חוות דעת הנדסית - בדק בית

סוג הנכס: דירת מגורים, 5 חדרים

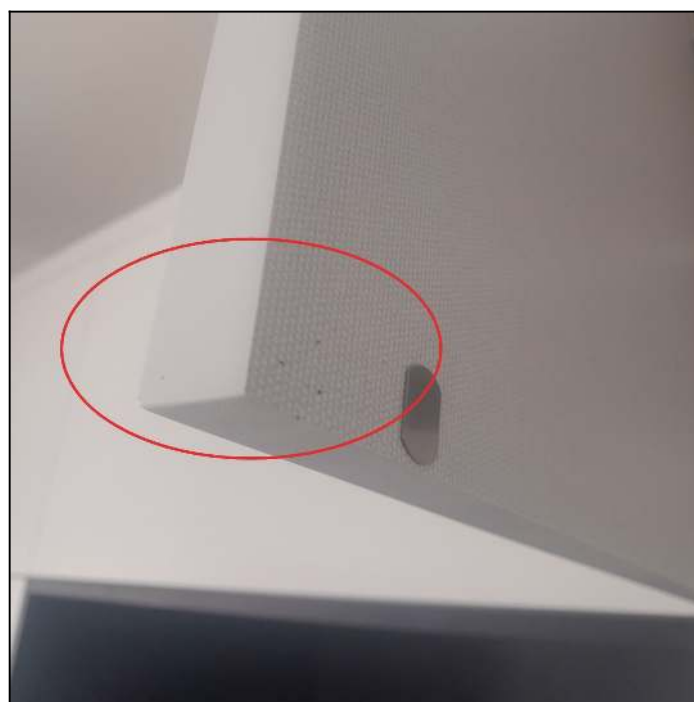
9.5 ממצא	דלתות ארונות מטבח פגומות וחיפוייהן מתקלף.
מיקום	מטבח
המלצה	הדבר מהווה פגם אסתטי ותפקודי, יש לפרק ולהחליף את הדלתות במתאימות.
מחיר	550 ש"ח (מחיר ליחידה: 550 ש"ח, כמות: 1 קומפ')

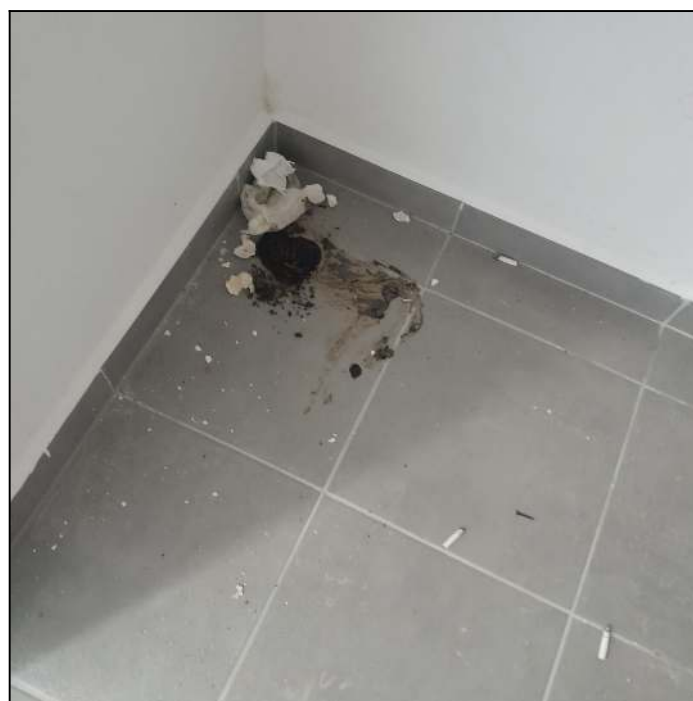
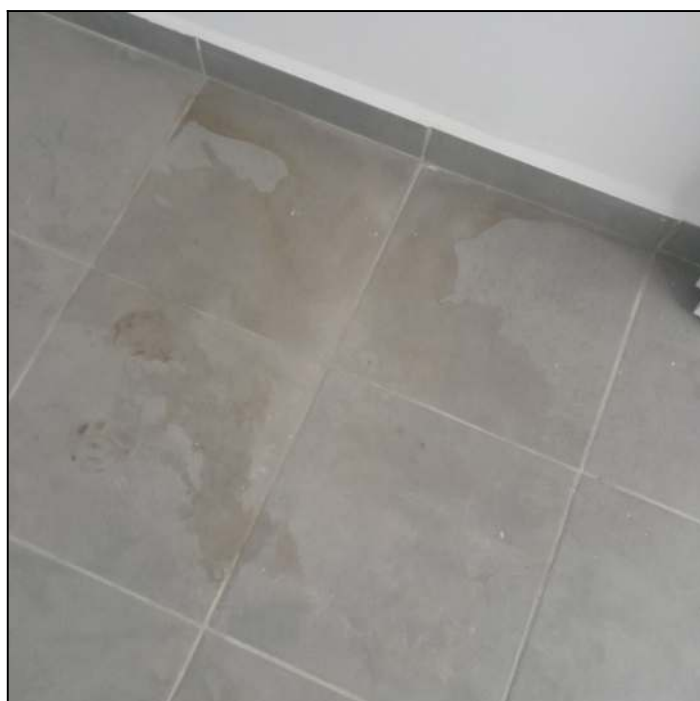
10.1 ממצא	לכלוך במחסן
מיקום	מחסן
המלצה	יש לנקות ולנעול למניעת כניסה למחסן (מפתח לא נמסר לדיירים)
מחיר	350 ש"ח (מחיר ליחידה: 350 ש"ח, כמות: 1 קומפ')

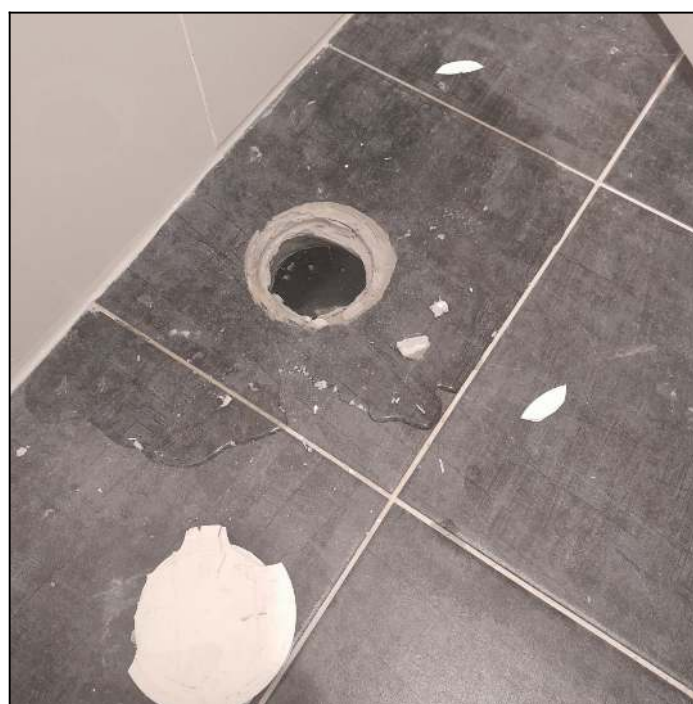
נמצאה סתימה באמבטיה - קופסת ביקורת. מים עולים בעת מילוי מים באמבטיה	11.1 ממצא
חדר רחצה כללי	מיקום
יש לפתוח סתימה	המלצה

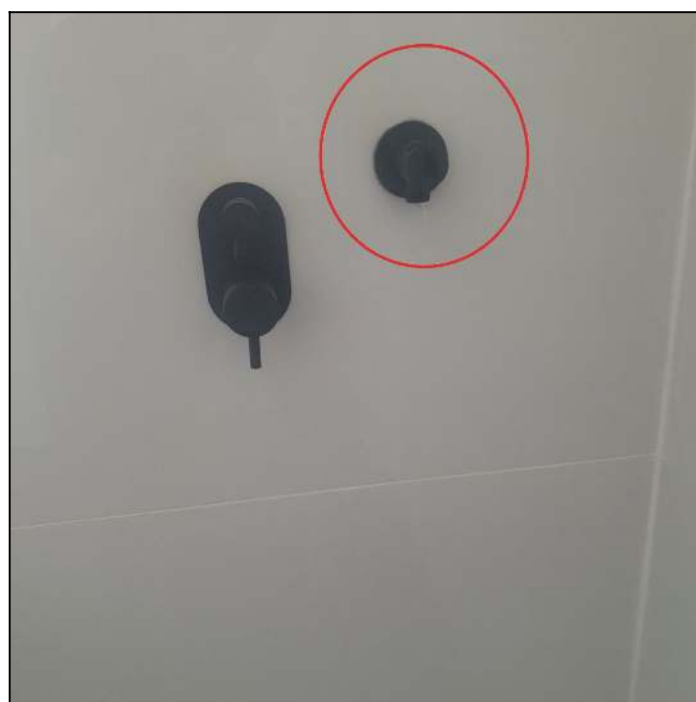
11.2 ממצא	חסר טוש במקלחת
מיקום	חדר שינה 2
מחיר	600 ש"ח (מחיר ליחידה: 600 ש"ח, כמות: 1 קומפ')

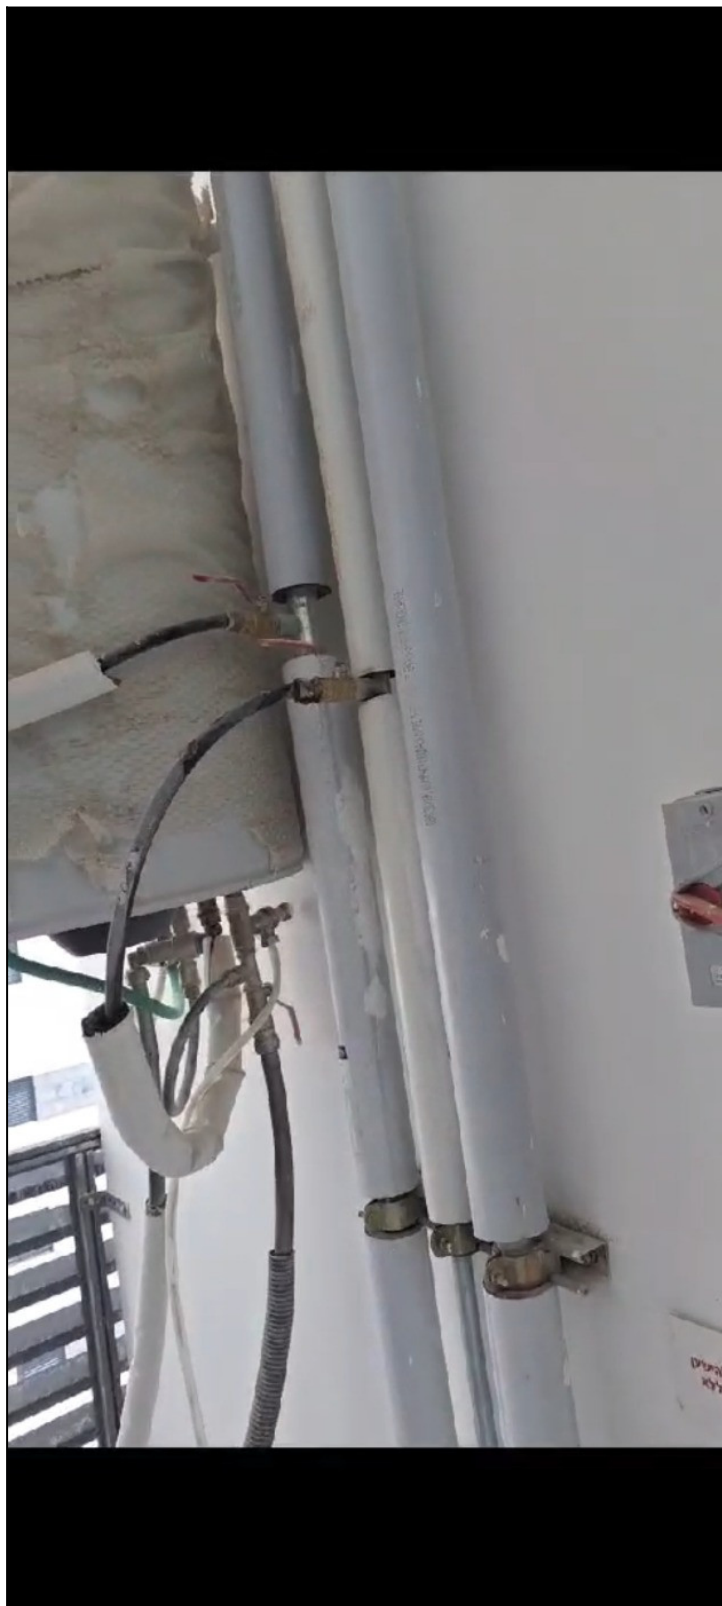
11.3 ממצא	דוד שמש מטפטף ומחובר בצורה לא תקנית
מיקום	מסתור כביסה
המלצה	יש לתקן נזילה וחיבור הדוד לקיר בצורה תקנית
מחיר	450 ₪ (מחיר ליחידה: 450₪, כמות: 1 קומפ')

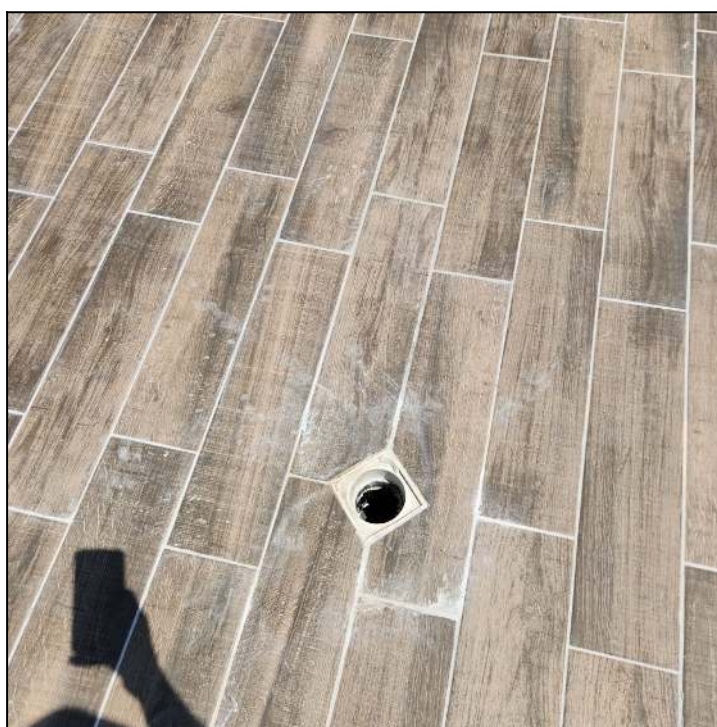
12.2 ממצא		רשת של ניקוז חסרה
מיקום	מרפסת שמש	
המלצה	יש לספק רשת.	
מחיר	300 ש"ח (מחיר ליחידה: 300 ש"ח, כמות: 1 קומפ')

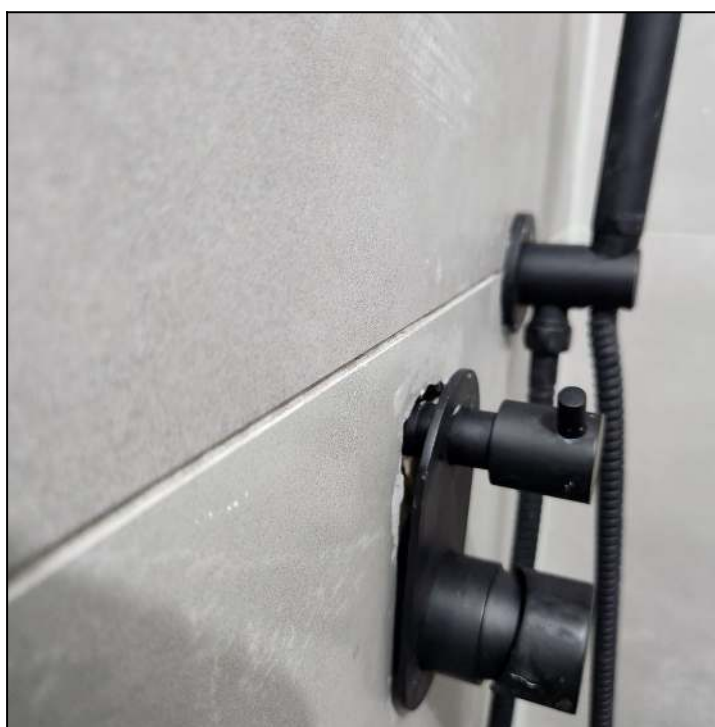
12.6 ממצא	לא בוצע איטום סביב האינטרפון
מיקום	חדר רחצה יחידת הורים
המלצה	יש להשלים עם חומר אטימה גמיש
מחיר	350 ₪ (מחיר ליחידה: 350₪, כמות: 1 קומפ')

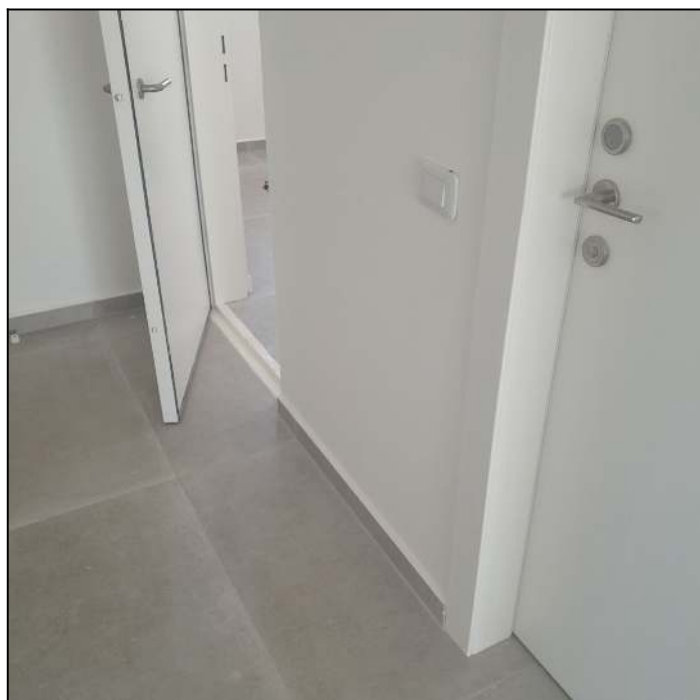
13.1 ממצא	מסביב למתג חשמל נדרש לבצע תיקוני טיח וצבע לקבלת מראה אחיד ואסתטי
מיקום	מסדרון
המלצה	יש לתקן עד לקבלת גימור אחיד.
תקן	[תקן 1920 חלק 2 סעיף 3.2]
מחיר	350 ₪ (מחיר ליחידה: 350₪, כמות: 1 קומפ')

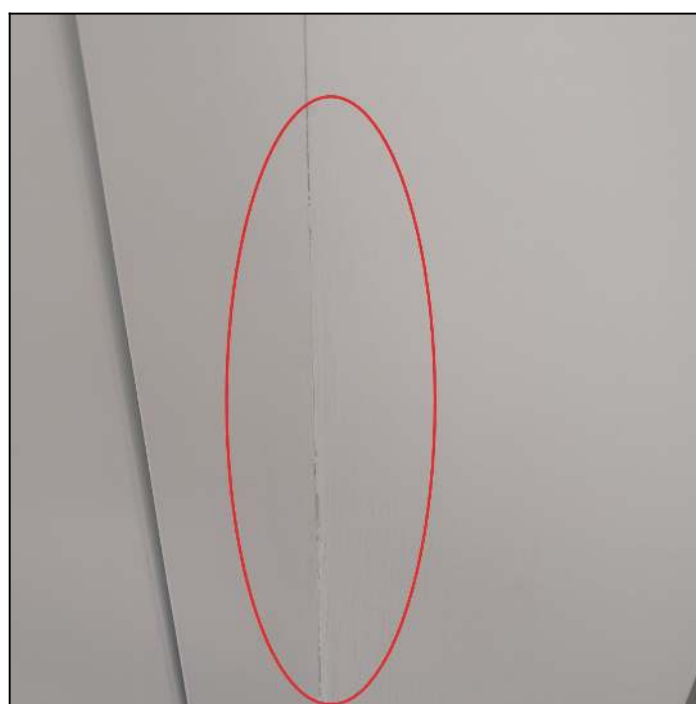
13.2 ממצא	מסביב למטבח יש לתקן גימור טיח וצבע
מיקום	מטבח
המלצה	יש לתקן בצורה שלימה ואסתטית
מחיר	350 ₪ (מחיר ליחידה: 350₪, כמות: 1 קומפ')

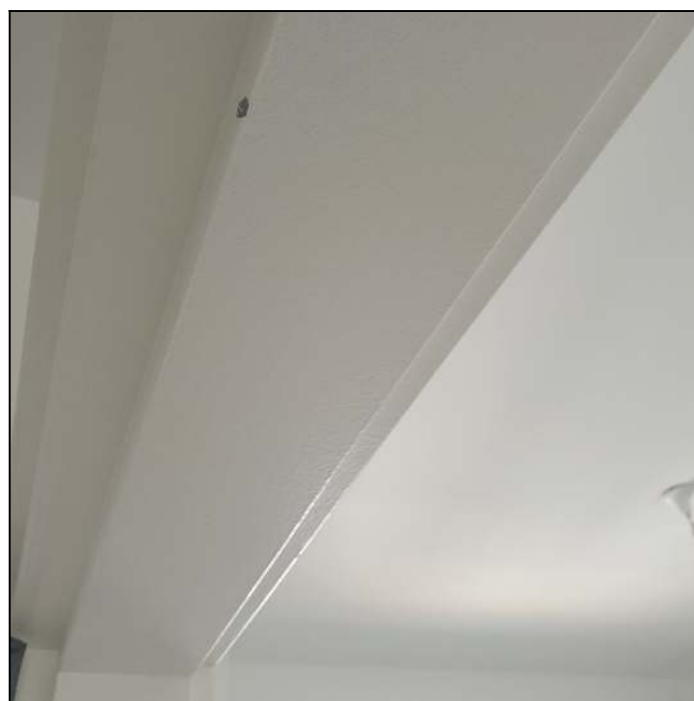
14.5 ממצא	משקוף דלת הממ"ד לא צבוע באופן אחיד ותיקני
מיקום	ממ"ד
המלצה	יש לבצע צביעה חוזרת של משקוף דלת הממ"ד באמצעות צבע יסוד המתאים לצביעה של פריט שעבר תהליך של ציפוי
מחיר	350 ש"ח (מחיר ליחידה: 350 ש"ח, כמות: 1 קומפ')

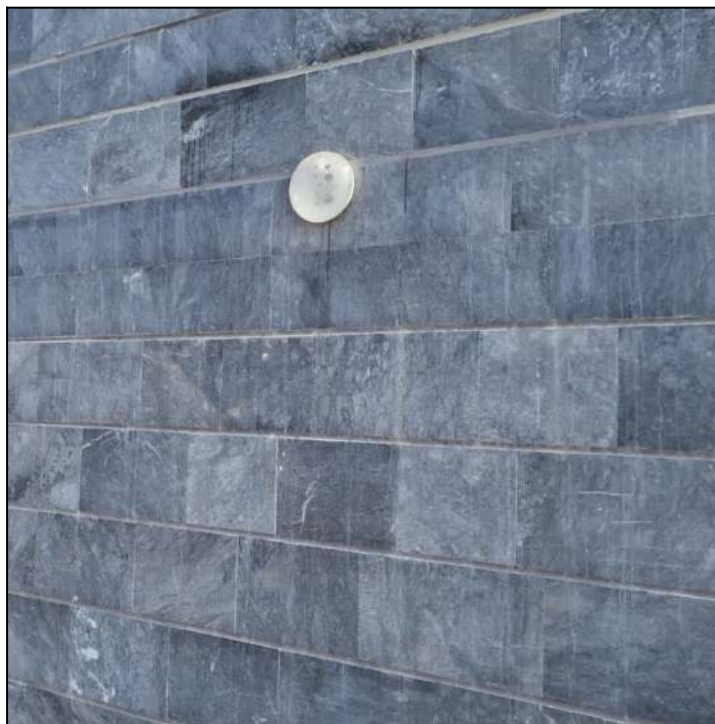
15.9 ממצא נקודות גופי תאורה מותקנות באופן רופף ולא תקנית	
מיקום	מרפסת שמש
המלצה	יש לחזק ולקבע נקודות התאורה לקיר/תקרה שלא יהווה מפגע בטיחותי. ולוודא שהנקודה עובדת
תקן	[תקנות החשמל (מעגלים סופיים עד 1000 וולט)]
מחיר	300 ש"ח (מחיר ליחידה: 150 ש"ח, כמות: 2 קומפ')

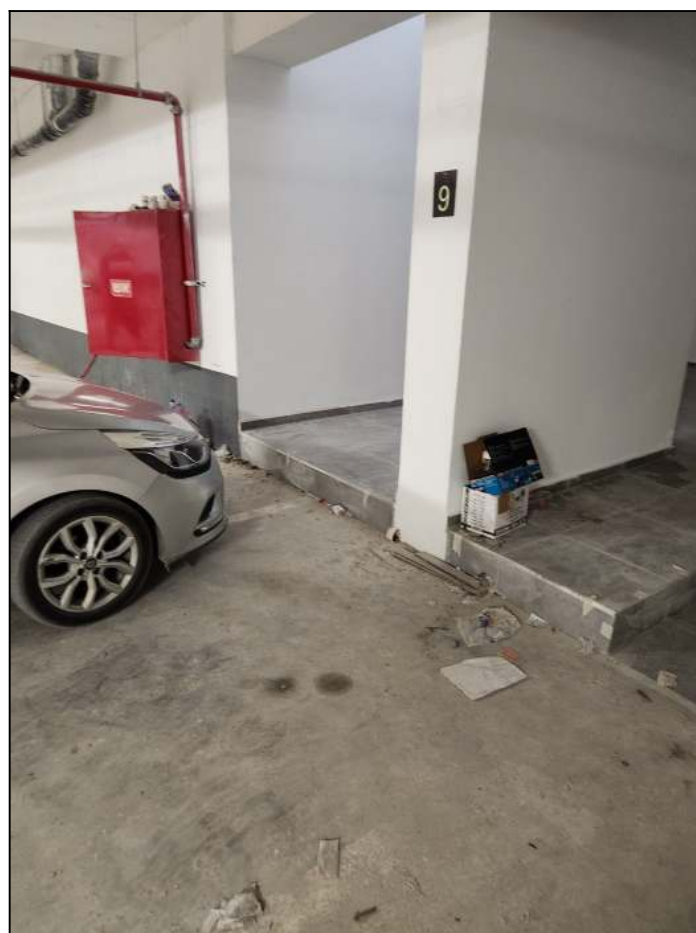
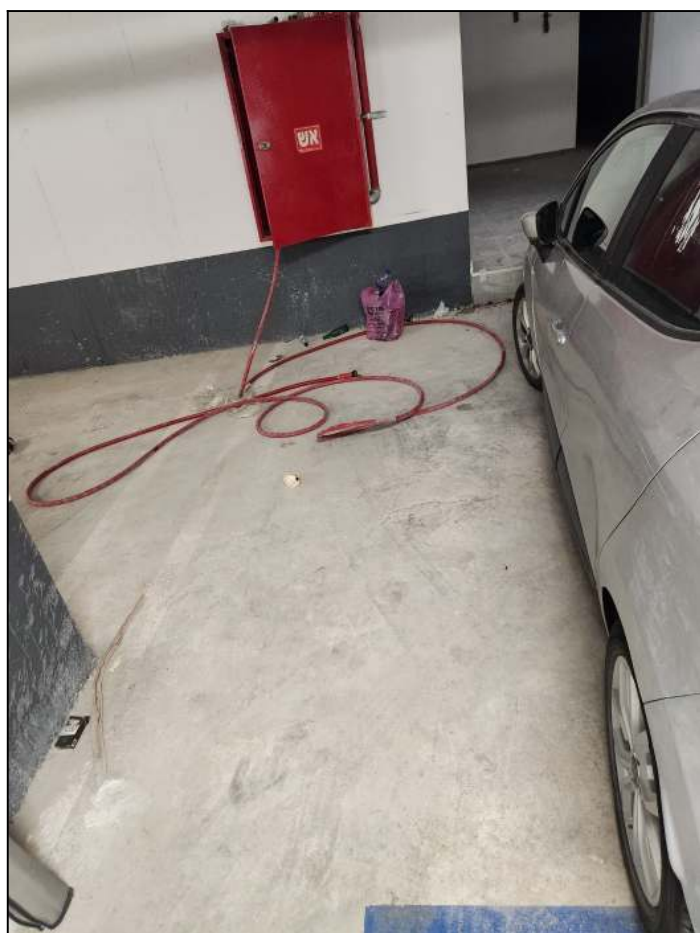
16.1 ממצא	ניקיון חניה
מיקום	חניה
המלצה	יש להשלים ניקיון חניה
מחיר	150 ש"ח (מחיר ליחידה: 150 ש"ח, כמות: 1 קומפ')
